Klage over afgørelse vedrørende §25-tilladelse er miljøvurderingsloven af Baltic Pipe

Efter at have fulgt den indledende fase for projektet, fremsendes klage over afgørelsen af projektet miljøgodkendelse.

Figur 1: Rørføring tværs over §3-beskyttede naturområder

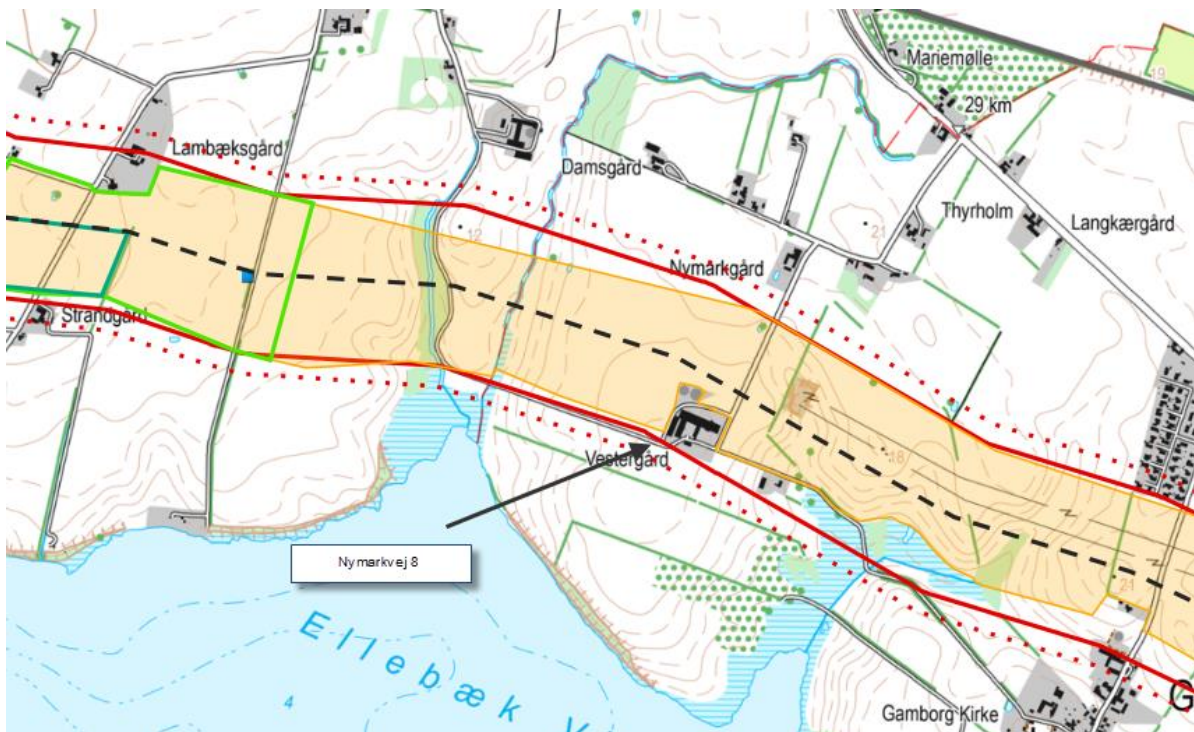
Det fremgår af kortmaterialet over rørføringen, at projektet passerer flere naturområder der er underlagt §3-naturbeskyttelse. Der er konkret tale om to §3-beskyttede moser i nær tilknytning til særligt følsomme EU-naturbeskyttelsesområder (Natura 2000-område nr. 112 Lillebælt). Jf naturbeskyttelsesloven, må man ikke ændre og forringe tilstanden af §3-beskyttede naturområder.

En nedgravning af gasledningen med en arbejdsbælte på ca. 30 m., hvor jorden graves op, må i særdeleshed konstateres at påvirke naturområderne negativt. Det nævnes i tilladelsen at naturen reetableres, men et sådan indgreb vil være ødelæggende i mange år frem og potentielle levesteder i tilknytning til Natura 2000-området vil blive nedlagt. Der kan gå mange år, før naturen opnår samme tilstand.

Det findes meget uforstående, hvordan en virksomhed kan få lov til at påvirke miljøet i sådan en retning, når andre virksomheder er underlagt at overholde naturbeskyttelseslovens gældende regler.

Figur 2: Projektområdet placering i forhold til produktionsejendommen Nymarkvej 8

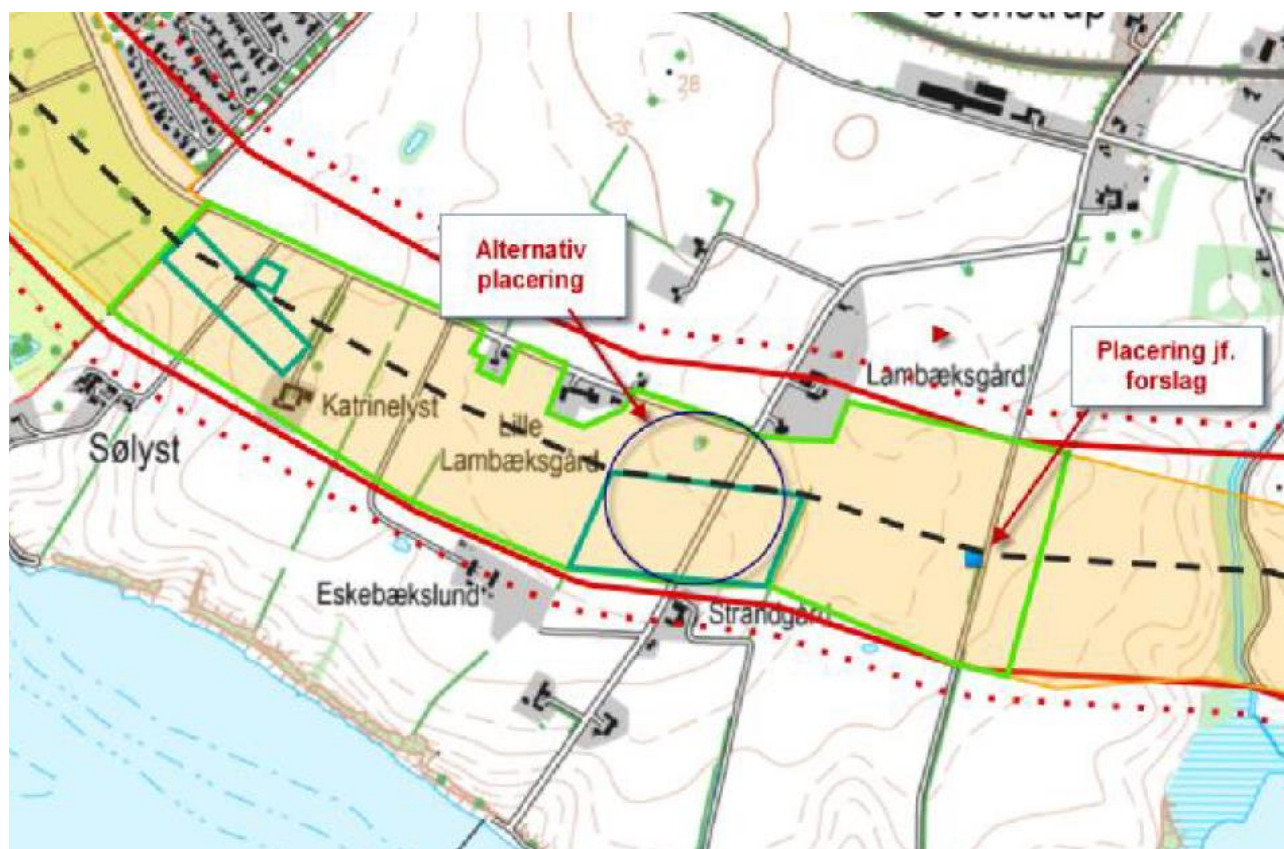
Som ejer af produktionsejendommen Nymarksvej 8 findes det uforståeligt, hvordan den påtænkte rørføring, kan tillades så tæt på produktionsejendomme.

Med en sikkerhedszone på 40 m. omkring gasledningen, hvor der ikke må opføres bygninger til bygninger med staldformål, udgør denne placering en betydelig begrænsning i forhold til ejendommens udviklingsmuligheder. Det virker ikke til, at der i under projekteringen og efter høringsvarene, er taget hensyn til at linjeføringen, bestræbes på at undvige produktionsejendomme.

Projektet skærer samtlige af ovennævnte matrikler/marker midt over, hvilket vil give store logistiske udfordringer i forbindelse med flyt af dyr mellem produktionsejendommene, samt hele markarbejdet.

Desuden bemærkes det røret lægges i en dybde, hvor der kan opstå fare for kollision i forbindelse med drift af markerne.
